Documento digital firmado electrónicamente Circular OAF 6/2025

- **Licitación Pública N° 18/2025**
 - **ACTUACIÓN INTERNA FG N° 30-0015638**
 - **CIRCULAR OAF N° 06/2025**
-
- **OBJETO: “Provisión e instalación de sistema de detección de incendio”**

| SIMBOLO | DESCRIPCION | CANTIDAD |
|---------|--|----------|
| H | ELECTROMAN DE PUERTA | 0 |

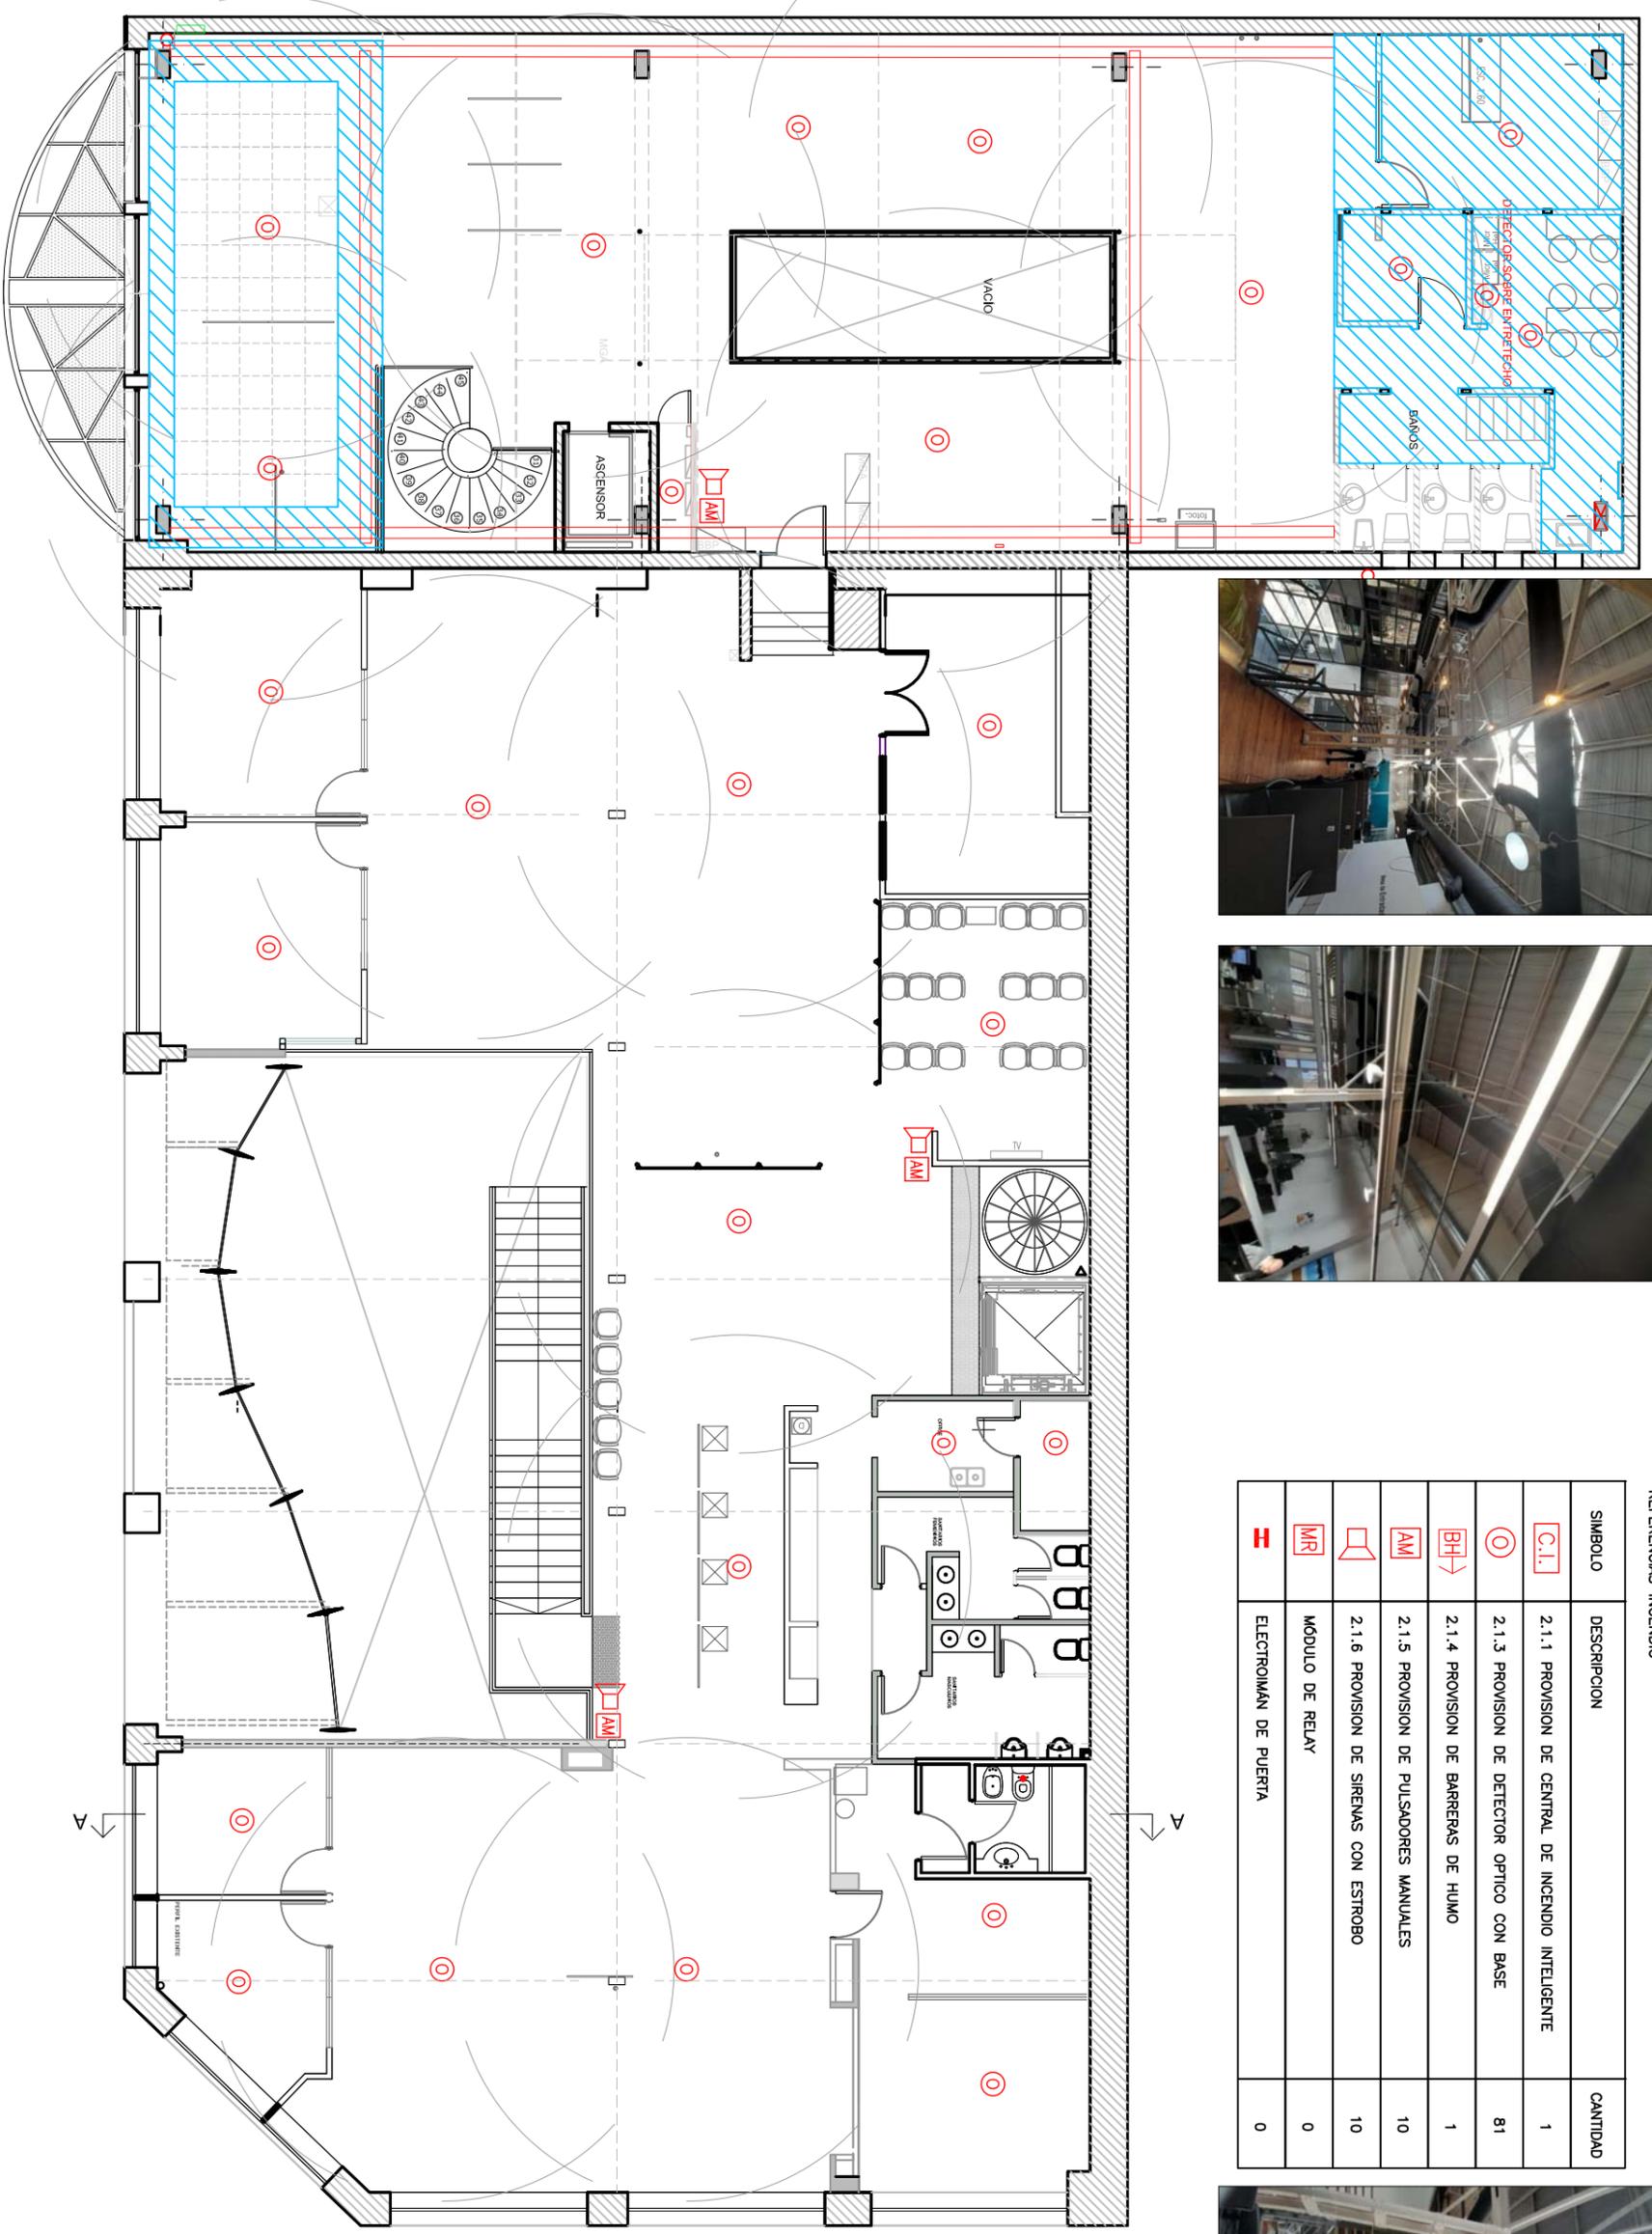
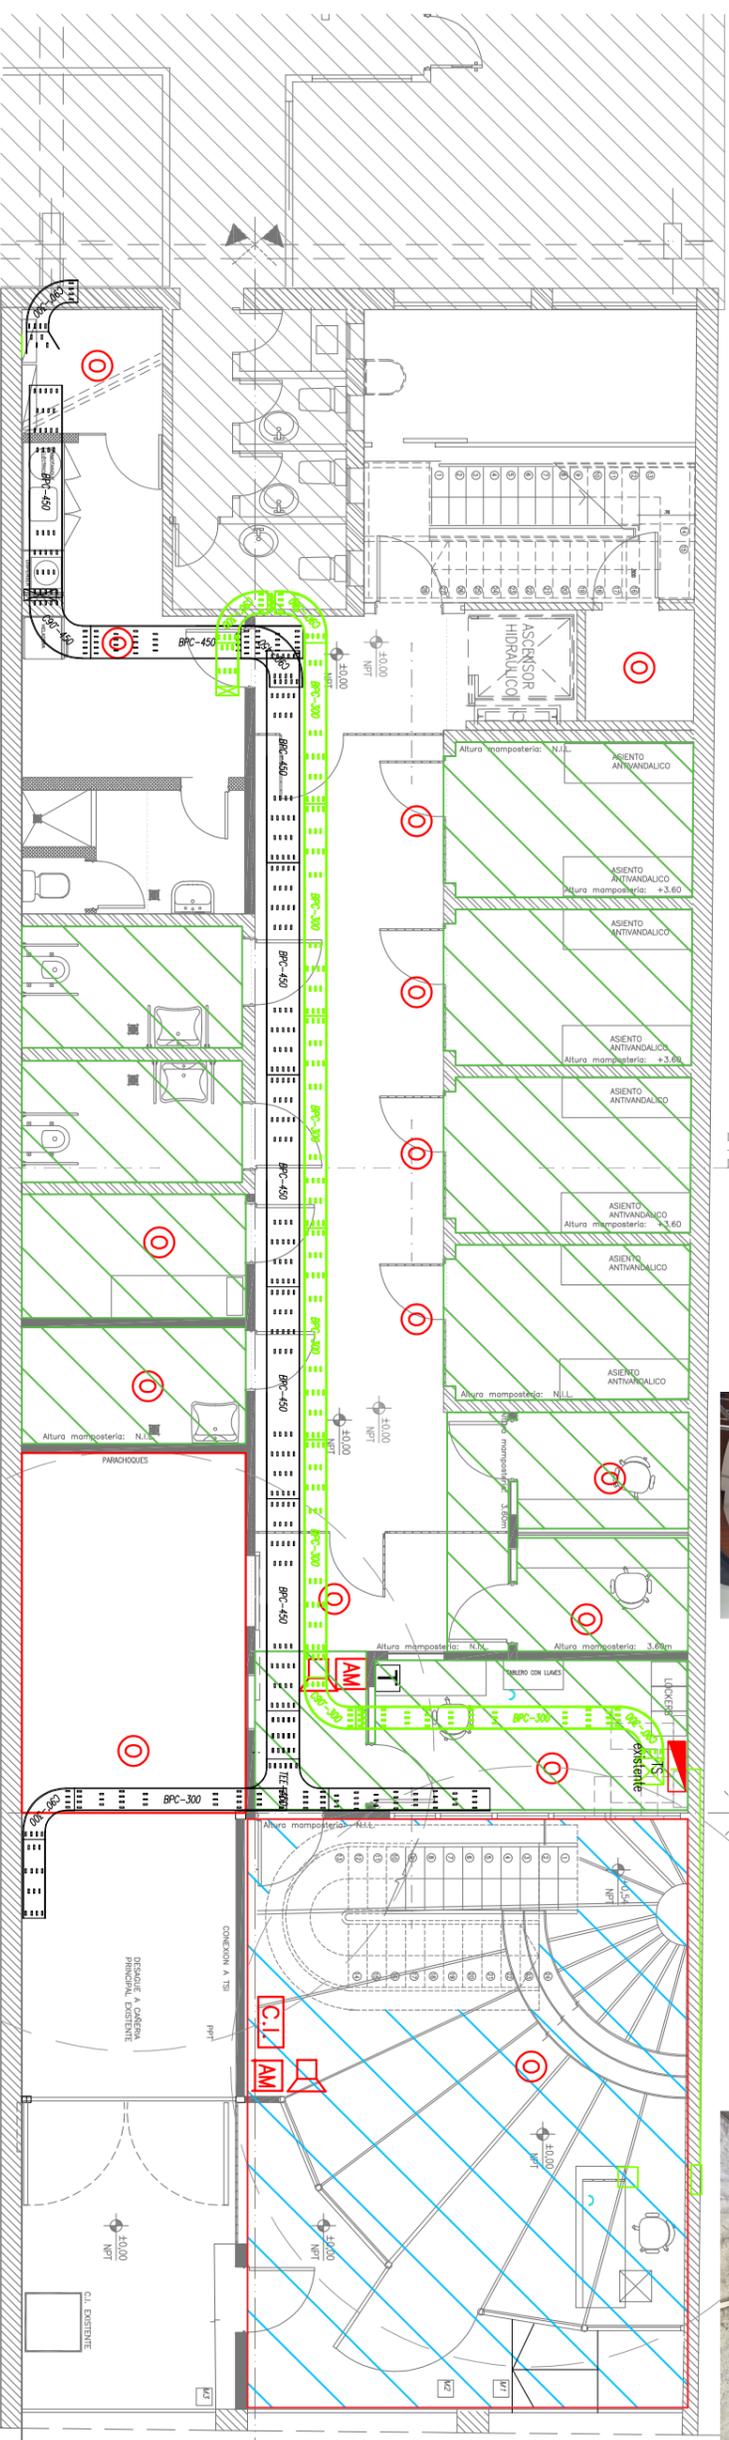
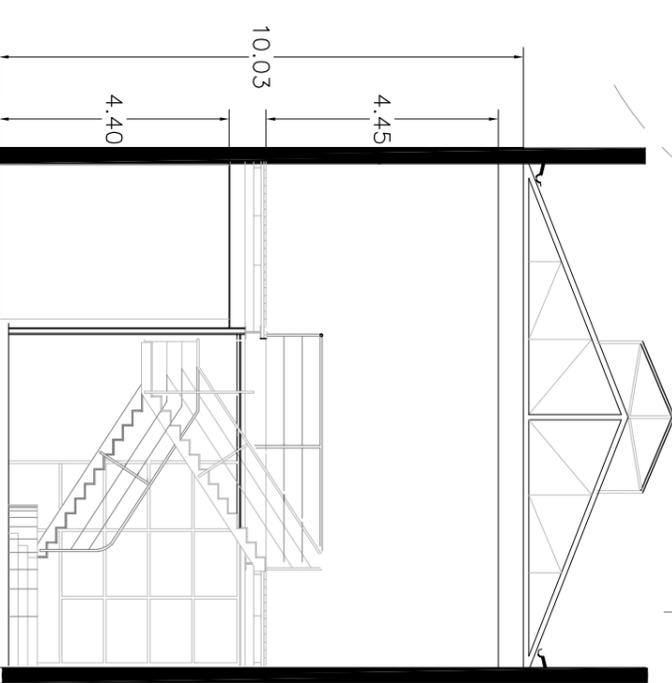
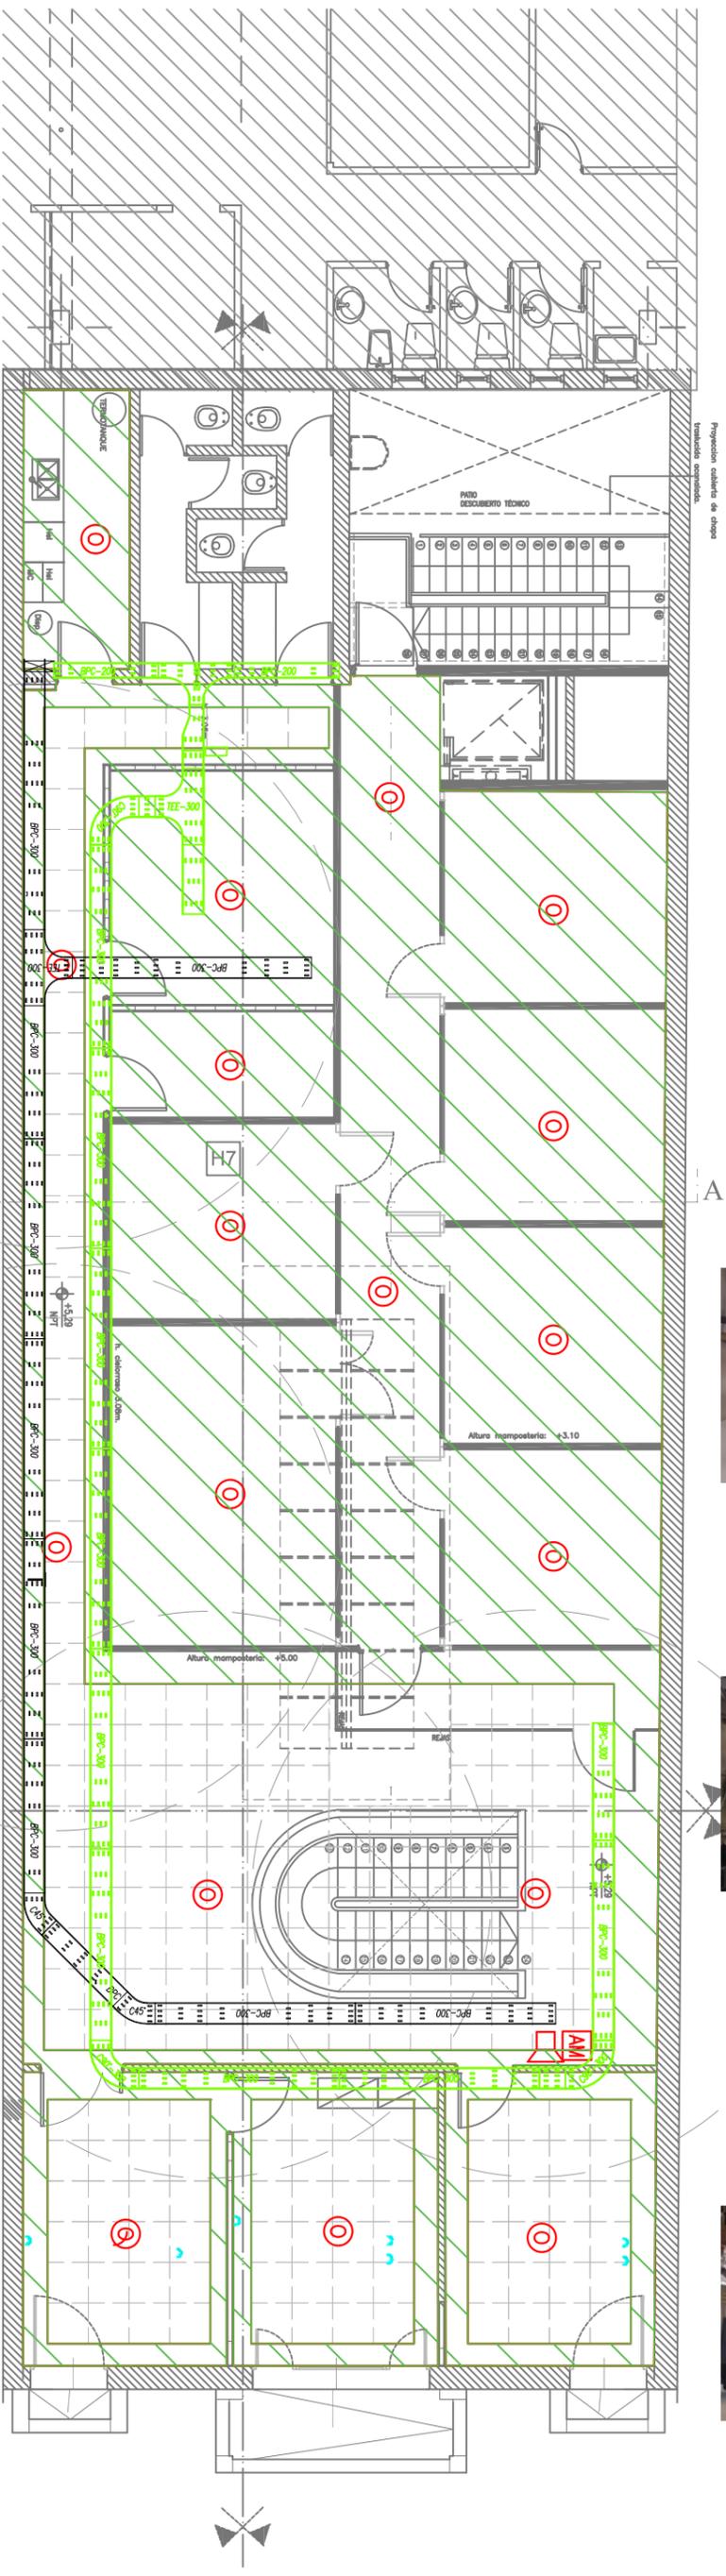
No se encuentra aclarado en el pliego la provisión de la alimentación de 220v para las centrales contra incendios, se debe contemplar esta provisión?

Para las centrales a instalar en las sedes de Magallanes 1269, Azopardo 1315/1335 y Cochabamba 120 (renglones N°3, N°4 y N°5) se deberá proveer y ejecutar el tendido de la alimentación eléctrica desde el tablero eléctrico existente indicado en los planos adjuntos, mediante circuito dedicado monofásico 220 V, con protección termomagnética 2x16A y diferencial 2x20A, cableado LS0H de sección 2,5 mm², canalización metálica independiente y puesta a tierra conforme AEA 90364. De no haber espacio suficiente, se debe contemplar agregar gabinete independiente para las protecciones. El dimensionamiento y forma del tendido deberá ser relevado en instancia de visita técnica a las sedes.
